**IBSNM**  
Ingenieur-Büro für Systemanalyse  
und Numerische Modellierung

**Stellungnahme zum Rahmenplan „Abflussverbessernde Maßnahmen an der Unteren Mittel-elbe“**

**Bild 1: Wasserstände der Elbe am Pegel Neu Darchau zwischen 1981 und 2013**

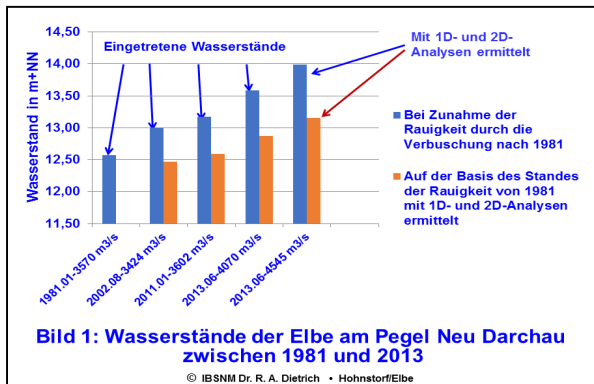
Daher ist es dringend geboten, das Augenmerk zuerst auf die seit 2002 drastisch zunehmende Verbuschung, auf den damit im Zusammenhang stehenden Wandel (Auflandungen) im Deichvorland und auf den daraus resultierenden, ständig zunehmenden, Wasserstand zu richten, s. Bild 1.

Die Verbuschung, die seit 2002 im Deichvorland weiter drastisch zugenommen hat, hat zur Erhöhung des Wasserstandes (s. Bild 1) und zur Verschärfung der Hochwassersituation geführt. Sie wird zurzeit durch die im Mittelpunkt stehende Deichrückverlegung aus der Diskussion verdrängt.
